DOCUMENT D'INFORMATION

Note de réponse avant enquête publique à l'avis de la MRAe, aux avis des Personnes Publiques Associées (PPA) et des autorités spécifiques sur le projet de révision générale du Plan Local d'Urbanisme (PLU) d'Ornon

Figure 5: Enjeux liés aux risques naturels : source : dossier - Nota : Le niveau d'enjeu au droit du Haut du Col est lui cartographié en enjeu faible Carte page 457 Rapport de présentation.

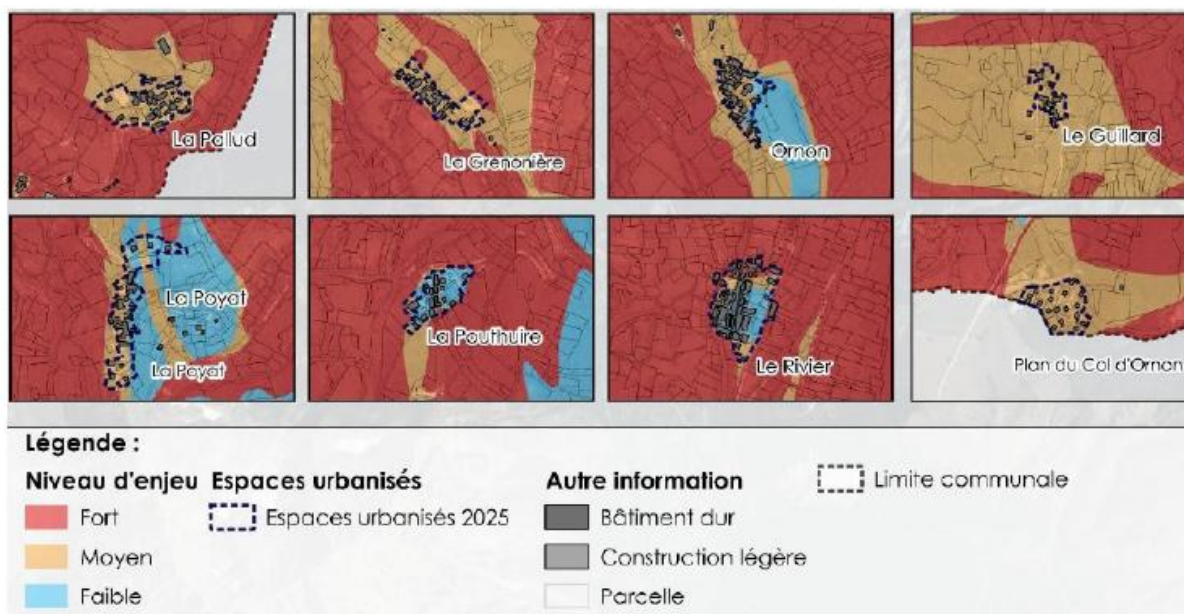
La commune est couverte par une cartographie des aléas et zonage de risques réalisé par le service de restauration des terrains de montagne (RTM) en juin 2016. Pour le Plan du Col, sur les 0,8 ha en zone AUt, seul 0,6 ha est réellement mobilisable au regard de la présence des risques naturels qui ont été pris en compte dans l'aménagement de la zone. La hausse de fréquentation induite par le projet dans les secteurs occupés par le Stecal et ses environs, justifie d'étendre l'analyse de risques à ce périmètre.

L'Autorité environnementale recommande de compléter l'analyse des risques naturels existant sur les secteurs du Stecal et de ses environs.

Le RTM indique qu'il n'y a aucun aléa naturel sur la zone Nse. C'est une bute topographique. Cela sera indiqué dans le rapport de présentation.
